**AVIS RELATIF À LA PROTECTION
CONTRE LES EVENTUELS EFFETS NOCIFS ET NUISANCES
PROVOQUÉS PAR LES RAYONNEMENTS NON IONISANTS
GÉNÉRÉS PAR DES ANTENNES ÉMETTRICES STATIONNAIRES**

Commune : NIVELLES - Exploitant : CITYMESH

Référence exploitant : BW00040_A

Rapport n° 712 / 2025

Figure 1 : Vue en plan des lieux de séjour et des points de contrôle

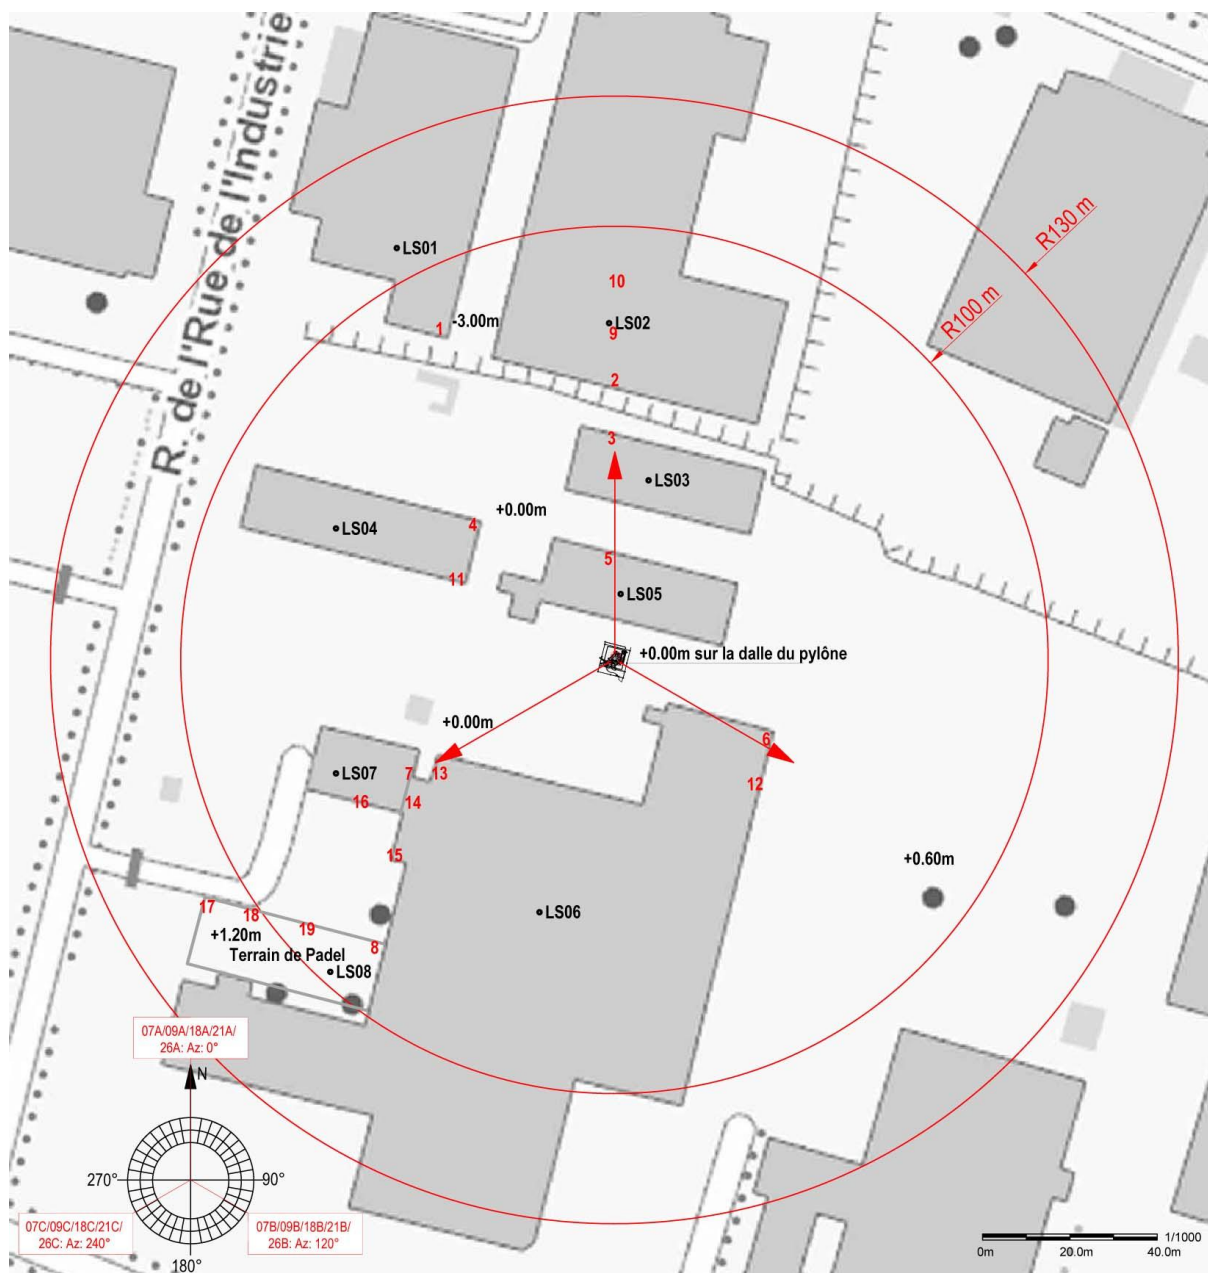
N° point de contrôle	LS	Atténuation (dB)	Indice d'exposition relatif à la limite par installation IE_i
19	LS08	0,0	0,878
8	LS08	0,0	0,795
16	LS07	3,0	0,758
17	LS08	0,0	0,747
18	LS08	0,0	0,709
7	LS07	3,0	0,464
10	LS02	3,0	0,415
15	LS06	3,0	0,377
9	LS02	3,0	0,283
1	LS01	3,0	0,217
14	LS06	3,0	0,194
2	LS02	3,0	0,096
6	LS06	3,0	0,056
3	LS03	3,0	0,055
5	LS05	3,0	0,050
12	LS06	3,0	0,041
13	LS06	3,0	0,039
11	LS04	3,0	0,014
4	LS04	3,0	0,013

En ce qui concerne les antennes de l'installation mentionnées dans le tableau 1, la distance maximale à laquelle la limite pourrait être atteinte, à l'extérieur, est égale à 100,2 m. S'il n'y a pas de LS à une distance inférieure, les antennes respectent forcément la limite d'immission.

Dans le cas des LS situés à l'intérieur des bâtiments, une atténuation d'obstacle est prise en compte et il en résulte que la distance maximale à laquelle la limite pourrait être atteinte se réduit à 71,4 m.

Figure 2 : Vue en plan des installations d'antennes dans un rayon de 300 mètres autour de l'installation faisant l'objet de la demande d'avis

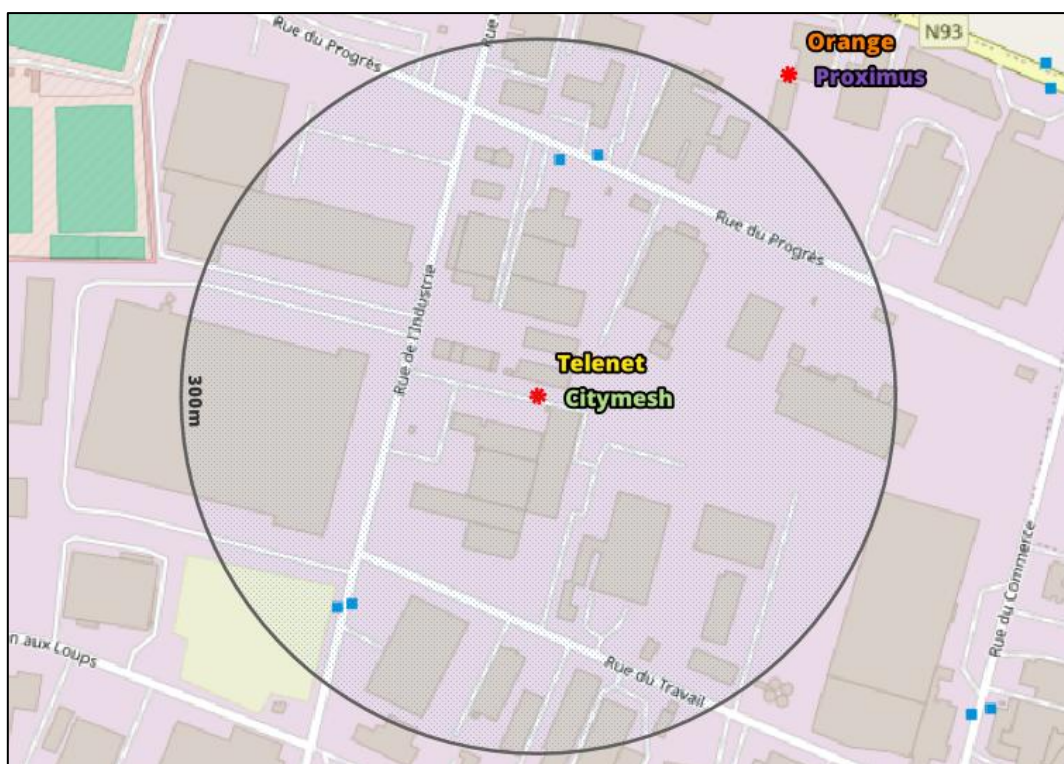
- a) il y a au plus 4 installations d'antennes émettrices stationnaires présentes dans la zone d'évaluation de 300 mètres de rayon représentée dans la figure 2, y inclus l'installation référencée dans le paragraphe 2 : la limite cumulative définie à l'article 4, §2 du décret est nécessairement respectée dans les lieux de séjour à l'intérieur de la zone d'évaluation de 300 mètres de rayon ;

- b) il y a exactement 5 installations d'antennes émettrices stationnaires présentes dans la zone d'évaluation de 300 mètres de rayon représentée dans la figure 2, y inclus l'installation référencée dans le paragraphe 2 et il existe, pour 3 ou 4 de ces installations, un avis attestant le respect de la limite abrogée de 3 V/m : la limite cumulative définie à l'article 4, §2 du décret est nécessairement respectée dans les lieux de séjour à l'intérieur de la zone d'évaluation de 300 mètres de rayon ;

- c) dans tous les autres cas, il a été vérifié que la limite cumulative définie à l'article 4, §2 du décret n'est pas dépassée dans les lieux de séjour sur base du nombre d'installations localisées dans la zone d'évaluation de 300 mètres de rayon représentée dans la figure 2, de leur localisation ainsi que des données inscrites dans la figure 1 et au paragraphe 4 du présent avis et dans les avis attestant le respect de la limite par installation ou de la limite abrogée de 3 V/m relatifs aux autres installations reprises dans la figure 2.

Compte tenu des considérations ci-dessus, il apparaît que l'intensité du rayonnement électromagnétique généré, dans les lieux de séjour situés dans un rayon de 300 mètres autour de l'installation référencée dans le paragraphe 2, par l'ensemble des antennes émettrices stationnaires de l'ensemble des exploitants du même site d'antennes émettrices stationnaires respecte la limite fixée à l'article 4, § 2 du décret.
